OLULINE TEAVE: meditsiiniseadme parandus Xper Flex Cardio patsiendi jälgimissüsteem

Reaalaja EKG ja rõhukõvera anomaalia; SpO₂ või mitteinvasiivse vererõhu mõõtmistulemust võidakse kuvaril mitte uuendada

<p>Reaalaja EKG ja rõhukõvera anomaalia</p> 	
<p>SpO₂ mõõtmistulemust võidakse kuvaril mitte uendada</p>

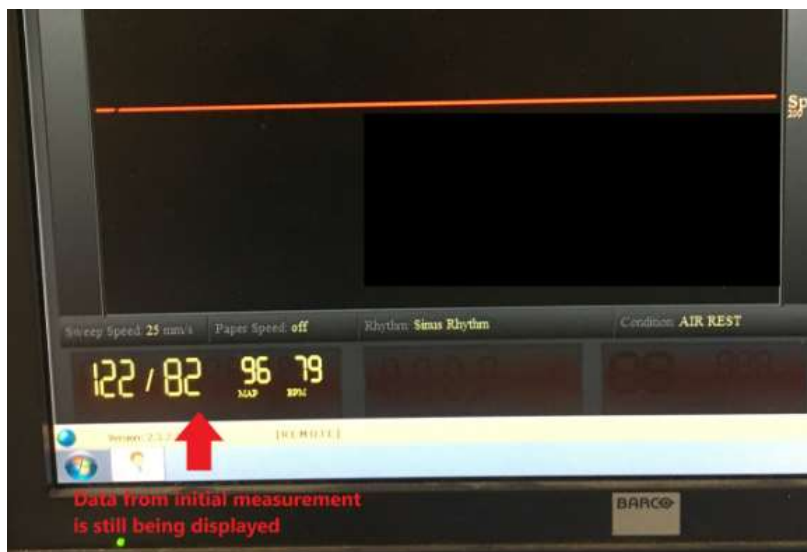
1. Reaalaja EKG ja rõhukõvera anomaalia: teatud tingimustel võib juhtuda, et reaalaja kõveraid ei joonestata või kuvata õigesti. Kui see peaks juhtuma EKG kanalis EKG QRS-kompleksi joonestamise ajal, võib R-sakk olla liiga lühike või puududa või QRS-kompleks pisut laiem näida. Rõhukõveral või muul perioodilisel kõveral võib olla näha vagu või on kõver liiga lameda kujuga.

2. SpO₂ mõõtmistulemus võib kuvaril mitte uueneda: seadmel kuvatud hapnikuga küllastatuse (SpO₂) arvuline väärtus võib hanguda, nii et kuvatavad mõõtmistulemused ei vasta praegustele väärtustele.

KLIENDI/KASUTAJA RAKENDATAVAD MEETMED	<p>Seni, kuni Philips teiega probleemide kõrvaldamiseks ühendust võtab, võite jätkata seadme kasutamist eeldusel, et iga jälgitavat patsienti jälgib tähelepanelikult ka kvalifitseeritud tervishoiutöötaja, kes on siinse teatise sisuga tutvunud. Kui kasutaja märkab puuduvat või laiemat QRS-kompleksi, tuleb hinnata patsiendi seisundit ja teha kindlaks kliiniline korrelatsioon teiste jälgimisparameetritega. SpO₂-ga seotud probleemi puhul soovib Philips kasutajatel aktiveerida SpO₂ pletüsmogrammi kõvera kuvamise. Kui kõver muutub sirgeks, tuleb hinnata patsiendi respiratoorset seisundit ja hapnikuga varustatust. Mitteinvasiivse vererõhuga seotud probleemi puhul soovib Philips seadmel Flex Cardio käivitada ainult mitteinvasiivse vererõhu käsitsi mõõtmise ja seadme automaatsükli funktsiooni mitte kasutada. Kui kasutaja märkab, et SpO₂ või mitteinvasiivse vererõhu mõõtmistulemusi enam ei uuendata, saab seadet välja- ning siis uuesti sisselülitamise teel lähtestada. Oluline on silmas pidada, et enne seadme Flex Cardio väljalülitamist tuleb patsiendi haigusjuhtum sulgeda. Kui seade Flex Cardio on välja ning siis sisse tagasi lülitatud ja täiesti töökorras, tuleb patsiendi haigusjuhtum sulgeda ning uuesti avada. Pange tähele, et seadme välja- ning sisselülitamine ei hoia ära probleemi taasilmnemist.</p>

PHILIPSI PLANEERITUD TEGEVUSED	<p>Philipsi esindaja võtab teiega kahjustatud seadmete Flex Cardio asjus ühendust. Philips peab igale kahjustatud tootele tarkvarauuenduse tegema. Lisaks asendatakse kõik tarkvara ja dokumentatsiooni teabekomplektid. Philips teeb need toimingud tasuta.</p>
LISATEAVE JA TUGI	<p>Kõnealuse probleemi kohta lisateabe ja abi saamiseks võtke ühendust ettevõtte Philips kohaliku esindajaga: Meditsiinigrupp AS, Pärnu mnt 499, Laagri. E-kiri service@meditsiinigrupp.ee</p>
